De acuerdo al artículo 2 del Decreto Ley14/2020, de 7 de agosto, del Consell, de medidas para acelerar la implantación de instalaciones para el aprovechamiento de las energías renovables por la emergencia climática y la necesidad de la urgente reactivación económica, se entiende por **central fotovoltaica** la instalación de producción de energía eléctrica a partir de la energía de la radiación solar mediante tecnología fotovoltaica, comprendiendo todos los equipos, dispositivos necesarios para realizar la conversión entre ambos tipos de energía, su adaptación en tensión y frecuencia eléctricas, así como la infraestructura de evacuación y conexión hasta la red de transporte o distribución en que se vierta la energía eléctrica producida.

En la documentación aportada no se recoge la totalidad de la instalación, puesto que no se definen los ramales de conexión entre las parcelas.

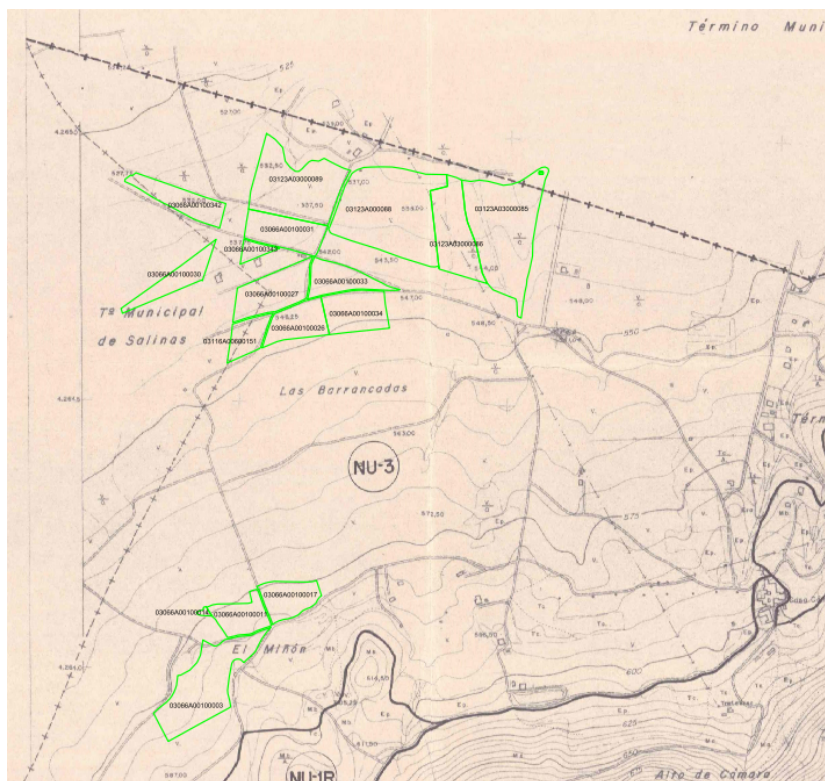
No se identifican los caminos existentes a utilizar para el funcionamiento de la actividad, ni tampoco la necesidad o no de nuevas aperturas de caminos.

El trazado de la infraestructura de evacuación tiene un trazado sinuoso que no aprovecha los pasillos o corredores ya creados, ni comparte los apoyos y zanjas existentes, ni tampoco coincide o se solapa con otras que se encuentran en tramitación en la actualidad.

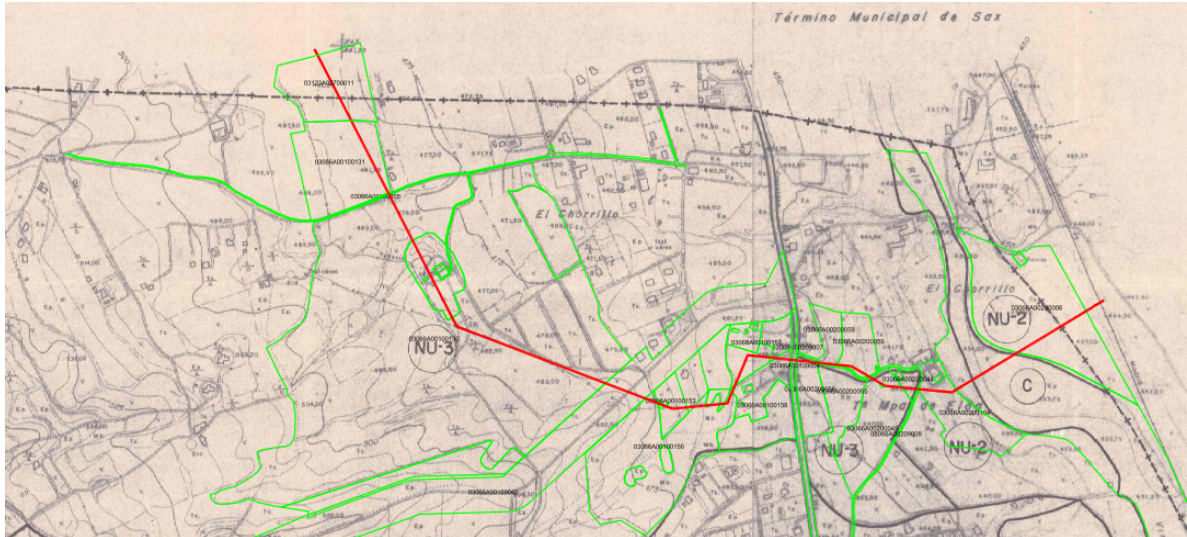
La línea de término municipal entre Elda y Sax, grafiada en los planos de la memoria, difiere con la vigente según el Plan General de Elda. Esto implica que, parte de las fincas que según la memoria se encuentran en Sax y Salinas, se encuentran en el término de Elda.

Según el Plan General vigente para el Municipio, aprobado por el Conseller en sesión celebrada el 11/07/1985 (DOCV 18/07/1985) y sus modificaciones, el suelo donde se pretende instalar la actividad se encuentra situada en suelo clasificado como No Urbanizable, parte en Suelo de Valor Agrícola de Uso Intensivo (NU-2), parte en Suelo de

Valor Agrícola de Uso Extensivo (NU-3), y parte en Sistema de Áreas de Protección o Servidumbre (C).

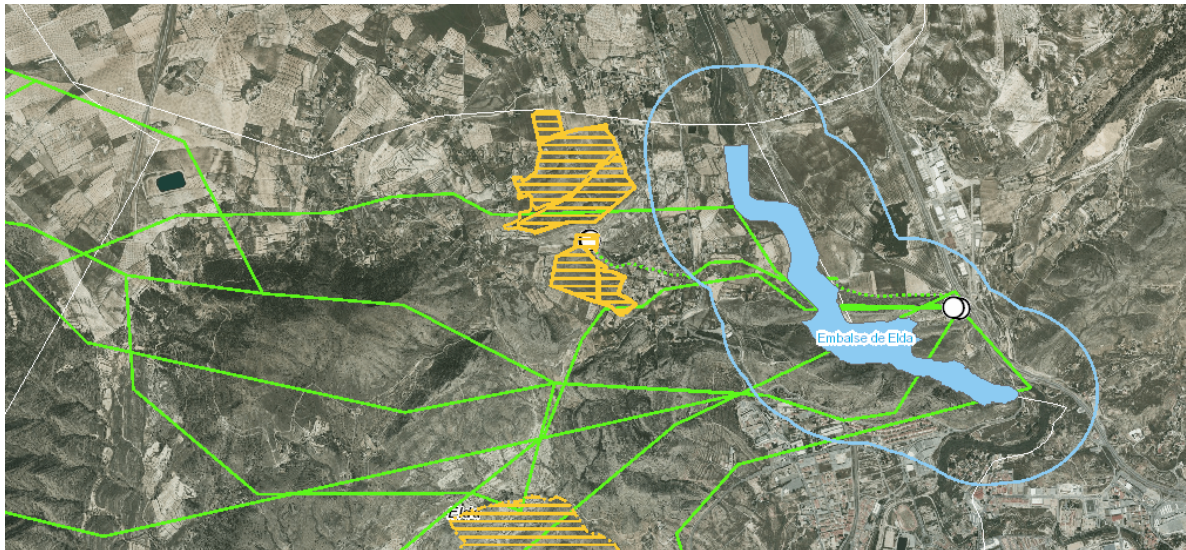
Consultado el visor cartográfico de la GVA se observa que existen varias localizaciones donde se pretenden implantar plantas fotovoltaicas en el término municipal de Elda, así como numerosas líneas de evacuación de centrales fotovoltaicas que conectan con la subestación de Petrer. Esto provoca que la zona húmeda protegida y el término municipal de Elda sea atravesada por gran número de estas líneas.

No se ha considerado la posibilidad de compatibilizar esta línea con las proyectadas tal y como se regula en el artículo 11 del DL 14/2020. A este respecto el 18 de mayo 2020 se
